Procedura di Valutazione di Impatto Ambientale Art.23 D.Lgs.152/2006
Modulo per la presentazione delle integrazioni

OGGETTO:[ID_8388] Procedimento di Valutazione di Impatto Ambientale ai sensi dell'art.23 del D.Lgs.152/2006 relativa al progetto "Nuova realizzazione di un impianto di produzione di energia elettrica da fonte eolica costituito da 7 aerogeneratori, ciascuno di potenza nominale pari a 6 MW, per una potenza complessiva di 42 MW, denominato "Su Murdegu", da realizzarsi nel Comune di Villanovafranca (VS), in

località Su Murdegu e delle relative opere di connessione ricadenti anche nei comuni di Furtei, Villamar e Sanluri (VS)". Trasmissione osservazioni in risposta a nota prot. 21804 del 19/07/2023 trasmesse dalla Regione Sardegna e nota prot. 8565 del 24/11/2023 del Comune di Villanovafranca

Osservazioni in riscontro a nota prot. 21804 del 19/07/2023 Assessorato della Difesa dell'Ambiente

Figura 1: Stralcio ortofoto - interferenza tra gli aerogeneratori dei due progetti ricadenti nel comune di Villanovafranca

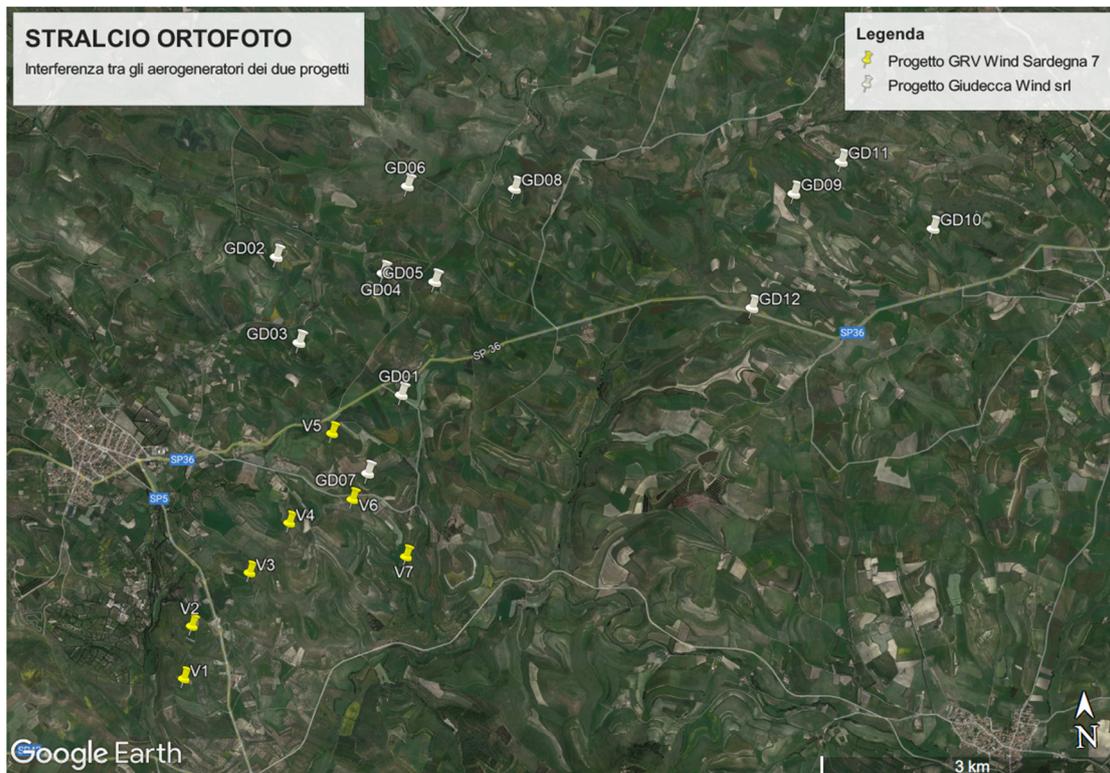
Il progetto eolico identificato con codice ID: 9606, invece, risulta essere interferente, in termini di ubicazione dell'aerogeneratore denominato GD07 con il progetto eolico presentato dalla Scrivente, e risulta essere stato **PRESENTATO SUCCESSIVAMENTE**, ovvero in data **17/03/2023**. In merito, si ribadisce che il progetto eolico "Su Murdegu" della GRV Wind Sardegna 7 S.r.l. vanta priorità cronologica, ai sensi del paragrafo 14.3. delle Linee Guida ex D.M. 10 settembre 2010, rispetto a quello sopra menzionato (ID: 9606) della società Giudecca Wind S.r.l., con le seguenti conseguenze:

Di seguito si riporta graficamente l'indiscutibile sovrapposizione dell'aerogeneratore GD07 del progetto eolico della società Giudecca Wind S.r.l. (in bianco), la cui istanza di V.I.A. è stata presentata in data 17/03/2023, nei confronti del progetto eolico della scrivente GRV Wind Sardegna

7 S.r.l. (in giallo), la cui istanza di V.I.A. risale alla data 29/04/2022, acquisita dal Ministero dell'Ambiente e della Sicurezza Energetica in data 04/05/2022.

- la parte di progetto interferente non potrà essere autorizzato (a meno di eliminare ogni interferenza) prima della conclusione della procedura autorizzativa del progetto della Scrivente;
- l'analisi degli impatti ambientali prodotti da quel progetto, dovrà tener conto dell'impatto cumulativo con il progetto eolico "Su Murdegu" della Proponente.

Figura 2: Valutazione delle distanze 3-5 diametri delle WTGs del parco eolico della GRV Wind Sardegna 7 S.r.l. rispetto alle WTGs del parco eolico della Giudecca Wind Srl

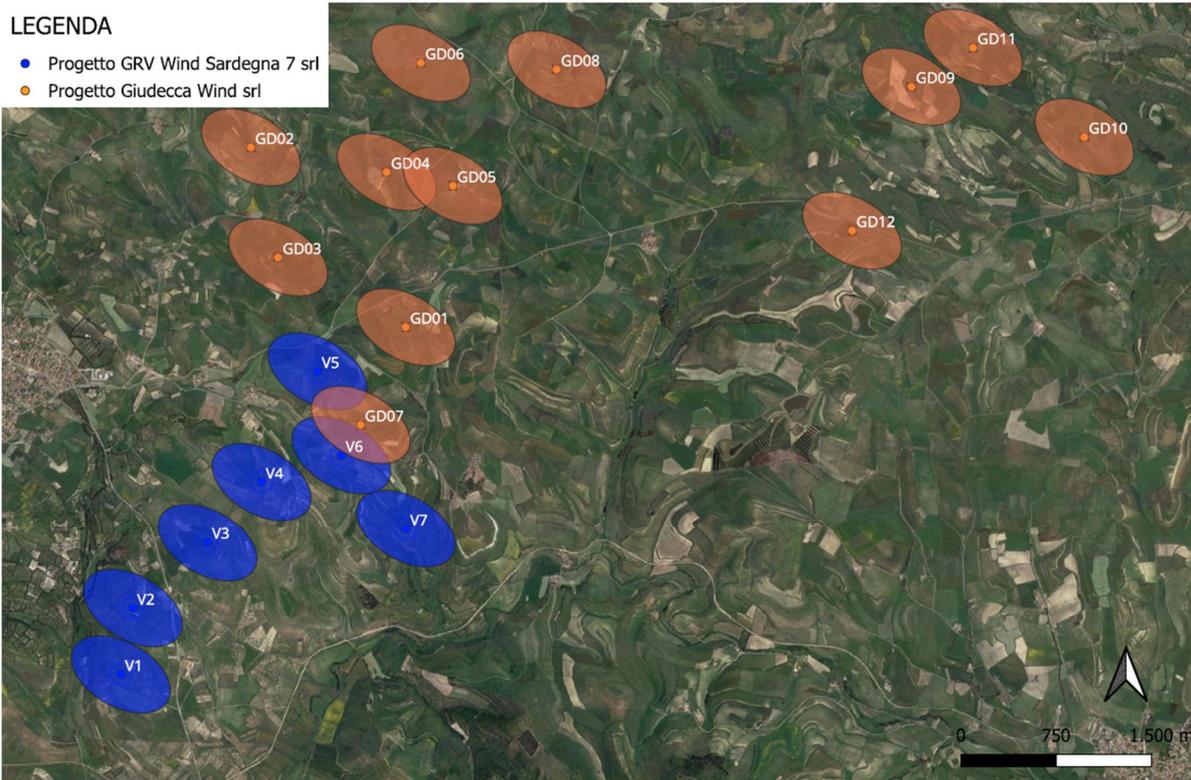
La figura 2 seguente mostra la non compatibilità della posizione dell'aerogeneratore GD07 dell'impianto eolico ID: 9606 della Giudecca Wind S.r.l. (in arancione) nei confronti dell'ubicazione degli aerogeneratori V5 e V6 dell'impianto eolico ID: 8388 della scrivente GRV Wind Sardegna 7 S.r.l. (in blu). In particolare, sono mostrate le ellissi rappresentative dei 3-5 diametri del rotore (rispettivamente 3 diametri nella direzione perpendicolare e 5 diametri nella direzione parallela rispetto a quella del vento predominante).

Essendo stato presentato successivamente, la localizzazione degli aerogeneratori dell'impianto eolico della società Giudecca Wind S.r.l. avrebbe dovuto rispettare le distanze di 3 e 5 diametri dall'ubicazione degli aerogeneratori dell'impianto eolico della Società GRV Wind Sardegna 7 Srl, presentato precedentemente.
